Keuringsverslag van een elektrische laagspanning- en zeer lage spanningsinstallatie

NIET CONFORM

Datum keuring: 20/05/2026

Straatnaam	Mechelsesteenweg
Huisnummer	197
Busnummer	
Postcode	2640
Gemeente	MORTSEL
Land	België

Afbeelding schakel- en verdeelbord:

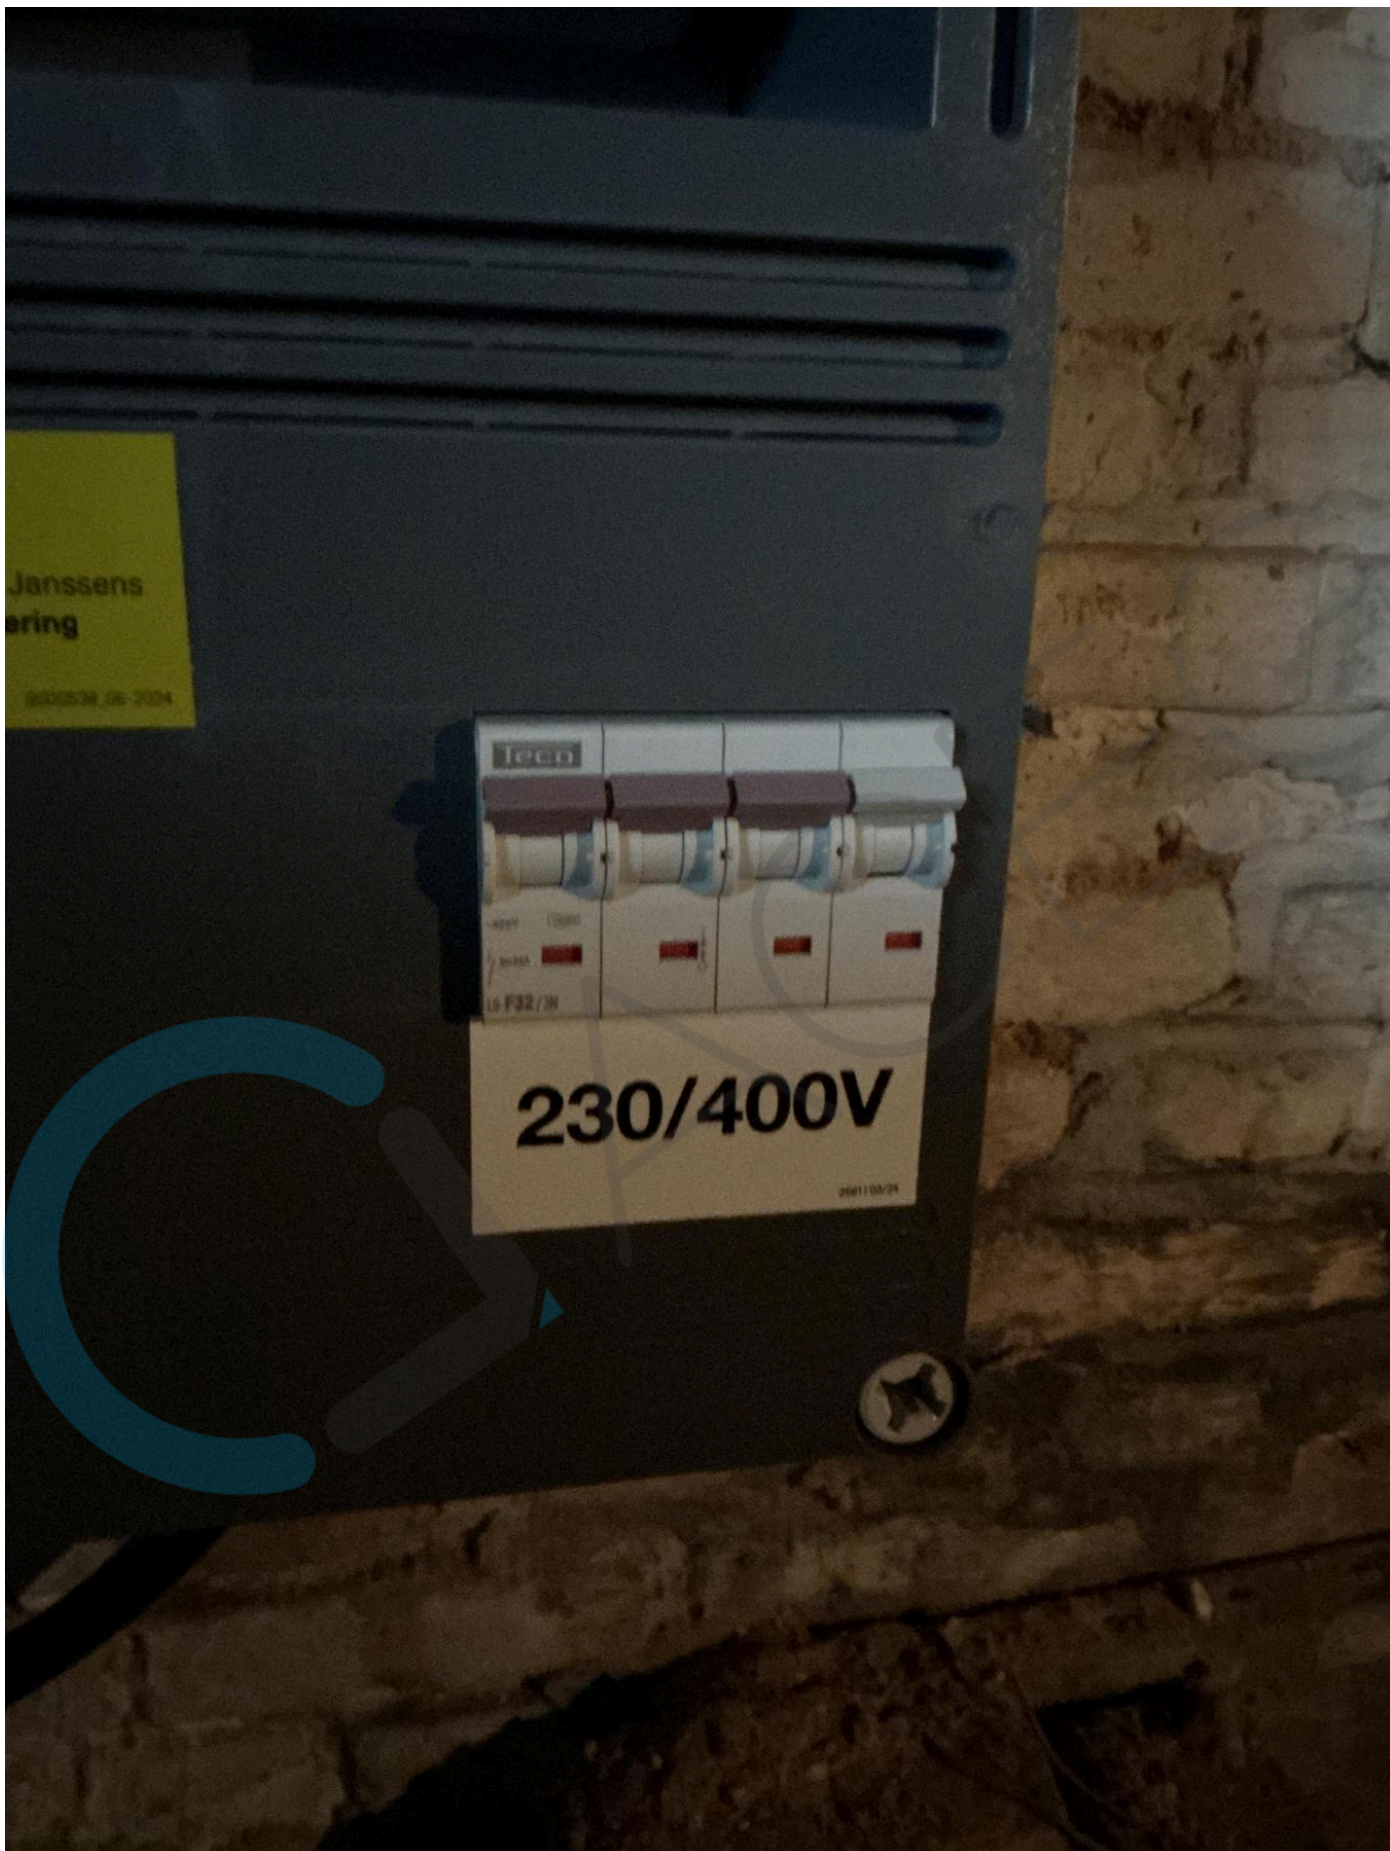
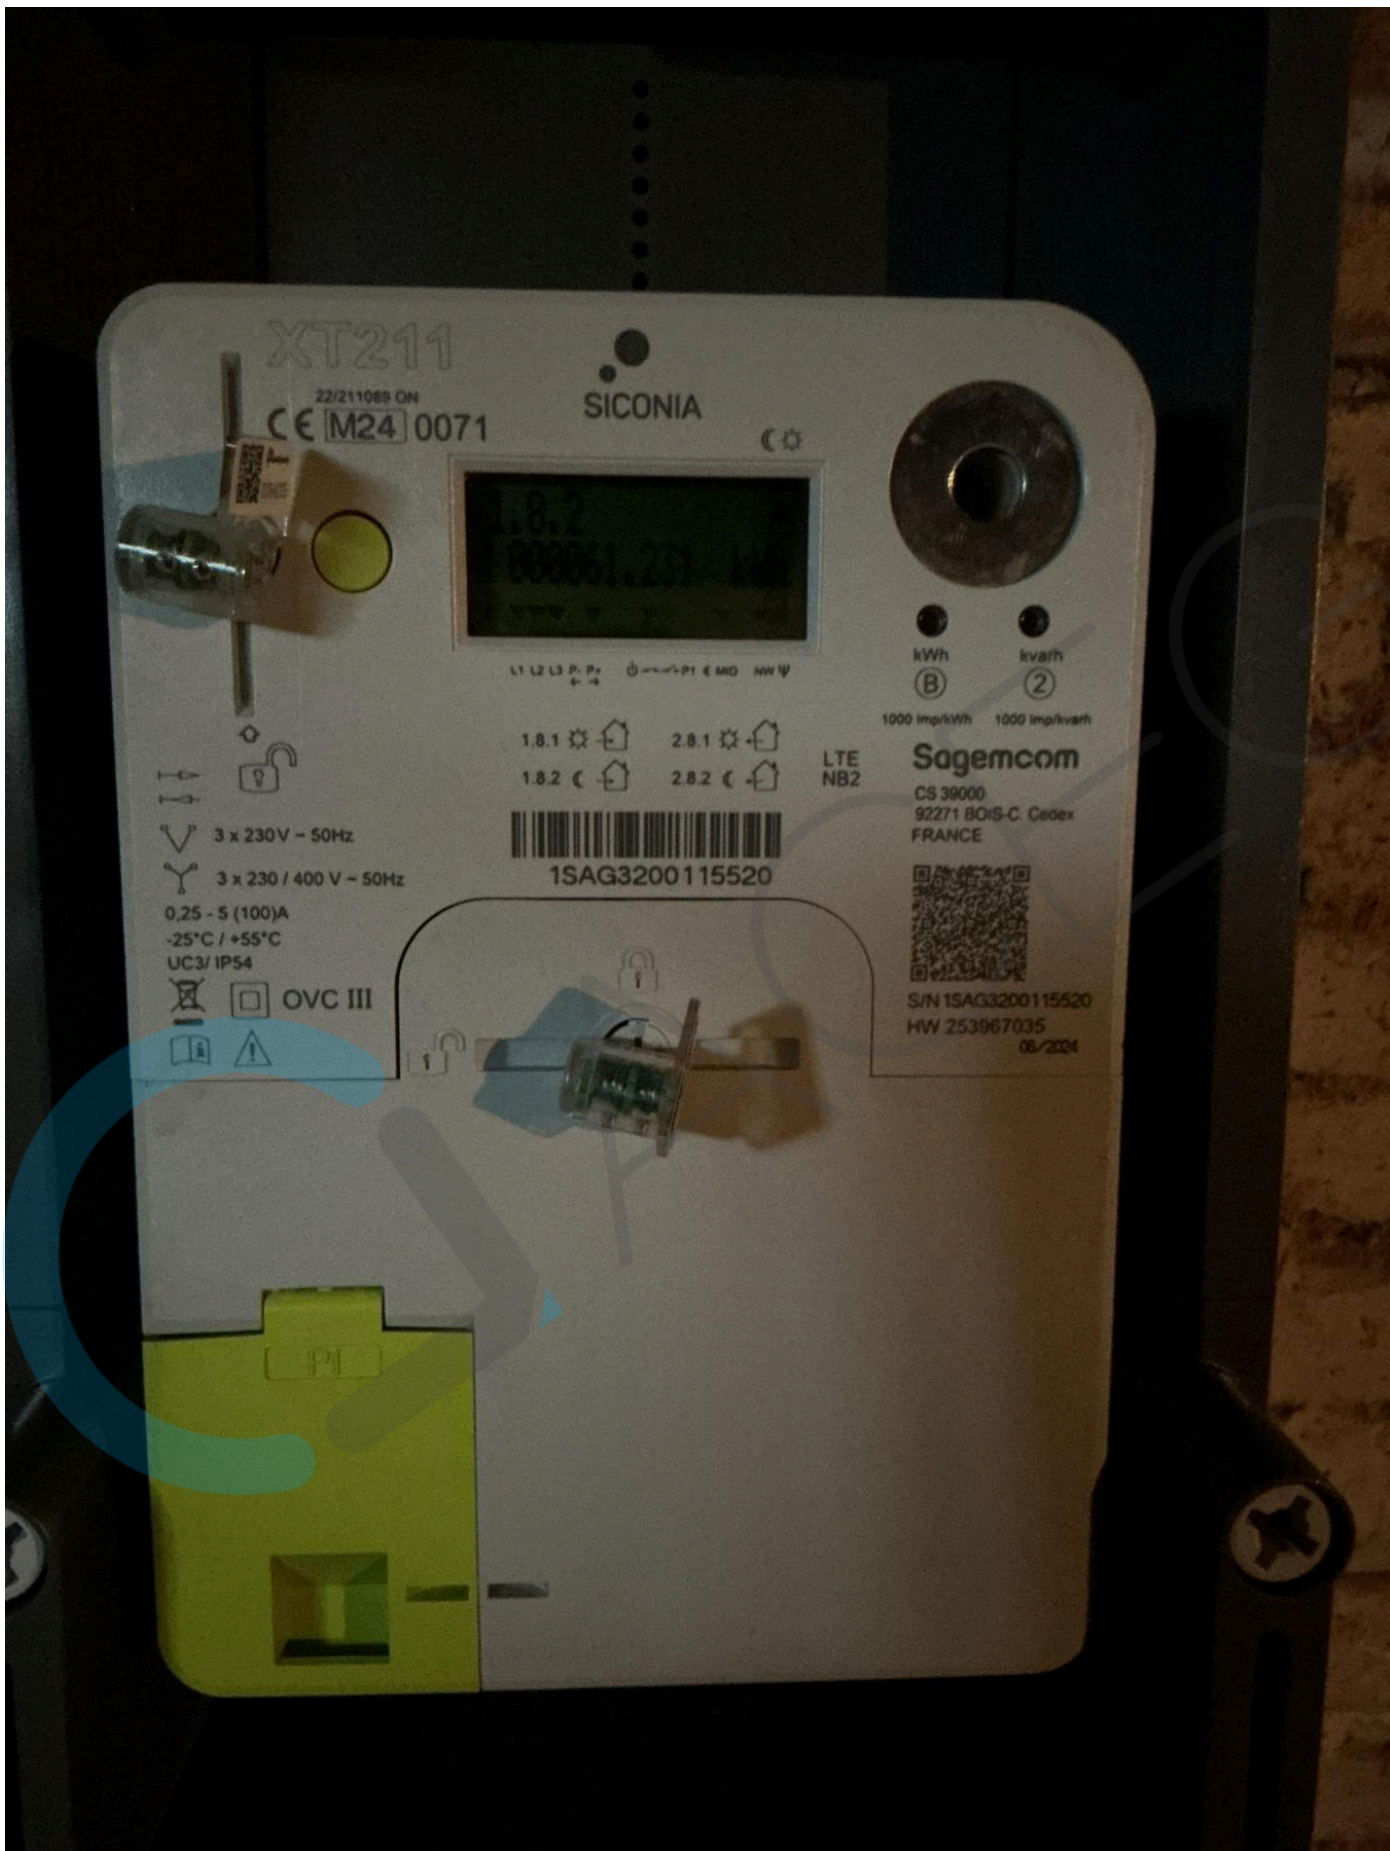
- 15.10 De genaakbare, naakte onder spanning staande delen zijn onvoldoende afgeschermd. (Boek 1 Afdeling 5.1.4. en 4.2.2.3.)
- 15.11 Niet gebruikte invoeringen van het verdeelbord zijn niet correct of onvoldoende afgedicht. (Boek 1 Afdeling 5.1.4. en 4.2.2.3.)

- 15.13 Metalen behuizing van het verdeelbord (Klasse 1) is niet geaard. (Boek 1 Onderafdeling 4.2.3.2. en 5.4.4.2.)
- 15.14 De nominale spanning dient duidelijk vermeld te worden op een oordeelkundig gekozen plaats. (Boek 1 Onderafdeling 3.1.3.3.)

- 16.01 De differentieelschakelaar aan het begin van de huishoudelijke installatie is niet verzegelbaar. (Boek 1 Onderafdeling 4.2.4.3.)
- 16.06 De differentieelstroombeschermingsinrichtingen die worden geplaatst in huishoudelijke installaties zijn ten minste van het type A. Een differentieelstroombeschermingsinrichtingen van het type AC is niet toegelaten. (Boek 1 Onderafdeling 5.3.5.3.)

I7.01 De smeltzekeringhouders of houders van kleine vermogensschakelaars met pennen met een sectie kleiner dan 10mm² zijn niet voorzien van kalibreerelementen. (Boek 1 Onderafdeling 5.3.5.5.A.)
